Šakių rajono savivaldybės Šakių seniūnijos Girėnų kaimo Ryto g. Nr. Gir-12 kapitalinio remonto darbai

Darbų pakeitimo aktas Nr.1

1. Remiantis susirinkimo, įvykusio 2024-06-03 d protokolu Nr. 1, dėl:

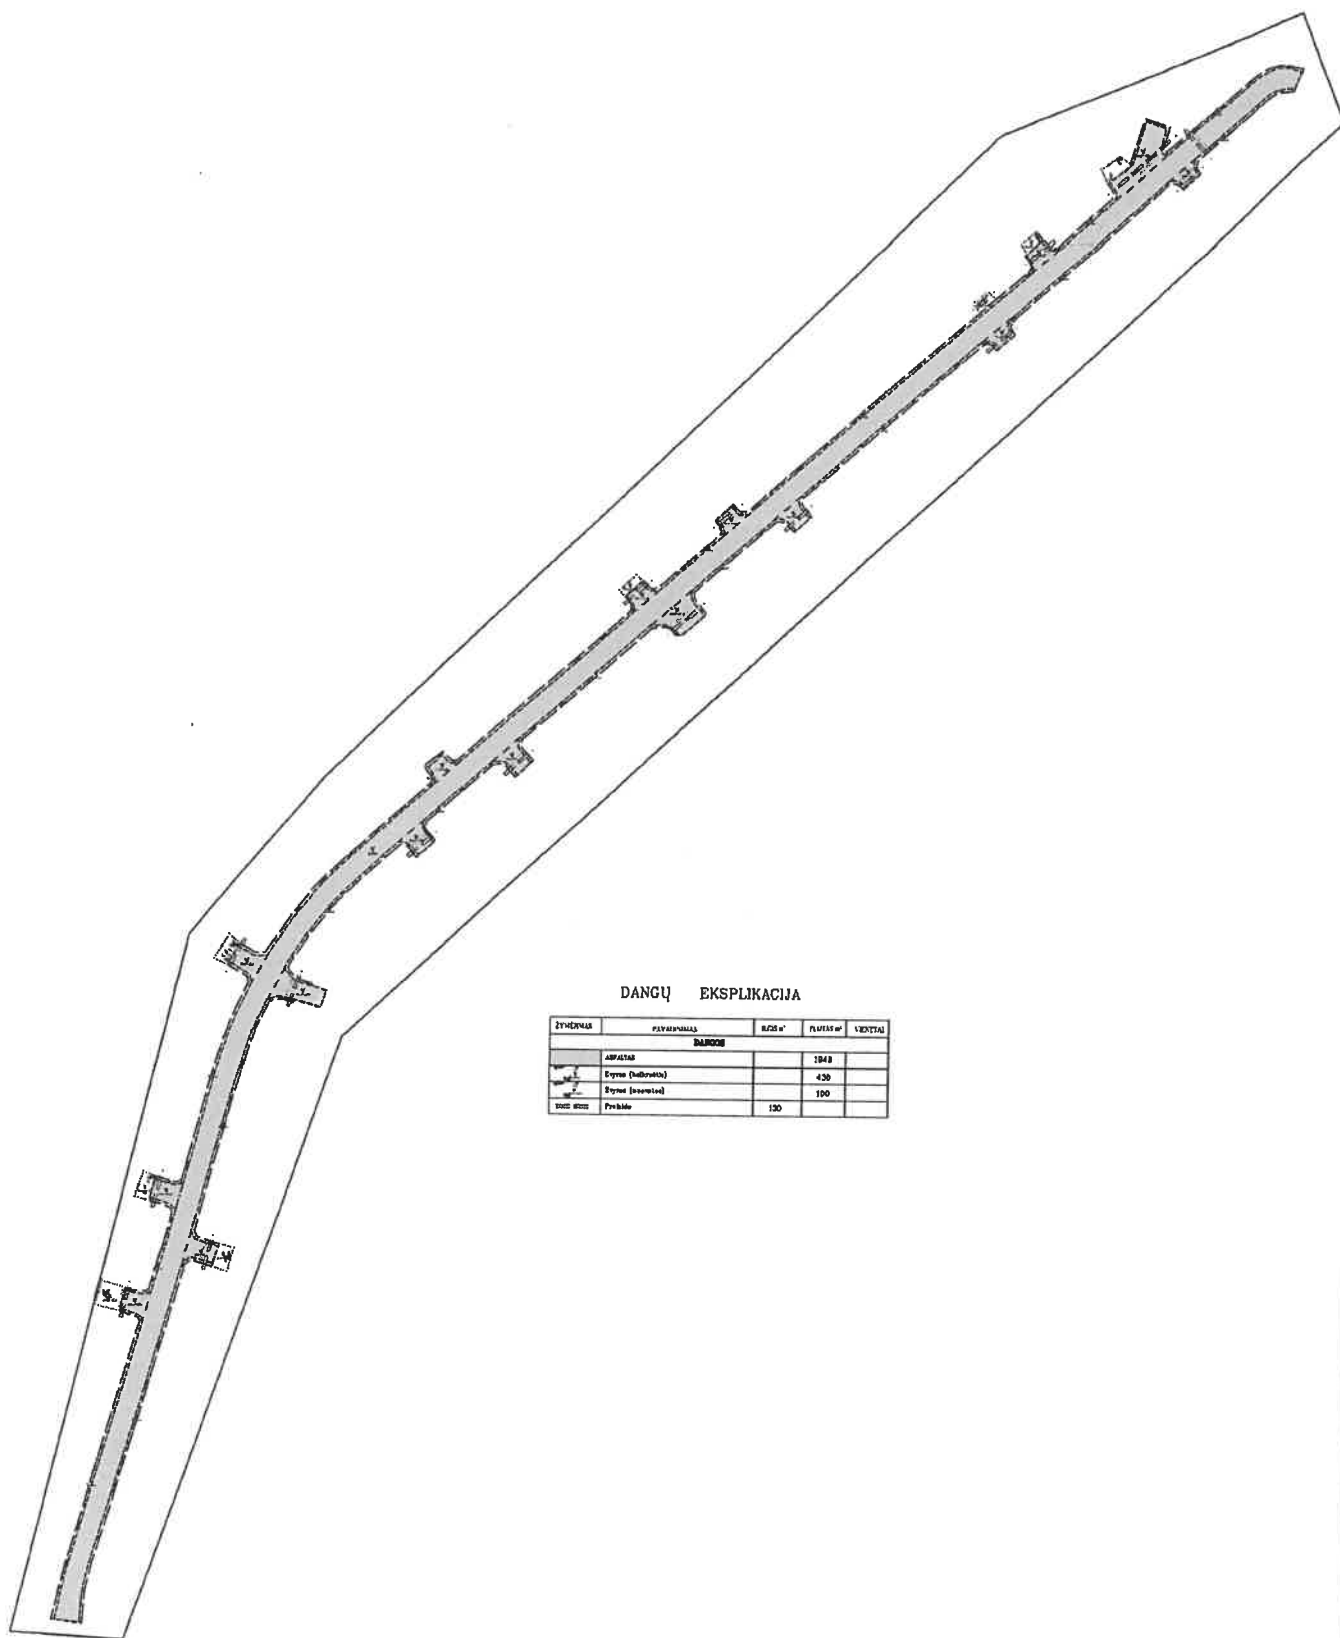
1. UAB „Hidrokesta“ atstovas informavo, kad Užsakovo pageidavimu reikalinga įrengti vandens pralaidas nuvažose ties Pk 0+63 kairėje pusėje, Pk 0+75 dešinėje pusėje, Pk 0+87 kairėje pusėje, Pk 1+30 kairėje pusėje, Pk 1+70 dešinėje pusėje, Pk. 2+55 kairėje pusėje, taip pat prailginti esamą nuvažą į kiemą ties Pk 2+40 dešinėje pusėje. Pk 3+60 kairėje pusėje įrengti papildomai nuvažą su pralaida į laukus. Minėti darbai parengtame projekte nebuvo numatyti.

1. Pritarti vandens pralaidų įrengimui nuvažose ties Pk 0+63 kairėje pusėje, Pk. 0+75 dešinėje pusėje, Pk +87 kairėje pusėje, Pk 1+30 kairėje pusėje, Pk 1+70 dešinėje pusėje, Pk 2+55 kairėje pusėje, taip pat prailginti esamą nuvažą į kiemą ties Pk 2+40 dešinėje pusėje, kad galėtų į ten įvažiuoti sunkiasvorė technika. Pk 3+60 kairėje pusėje įrengti papildomai nuvažą su pralaida, įvažiavimui į laukus.

1. Įrengti vandens pralaidas nuvažose ties Pk 0+ 63 kairėje pusėje, Pk 0+ 75 dešinėje pusėje, Pk 0+ 87 kairėje pusėje, Pk 1+ 30 kairėje pusėje, Pk 1+ 70 dešinėje pusėje, Pk 2 +55 kairėje pusėje, taip pat prailginti esamą nuvažą į kiemą ties Pk 2+ 40 dešinėje pusėje. Pk 3+ 60 kairėje pusėje įrengti papildomą nuvažą su pralaida įvažiavimui į laukus.
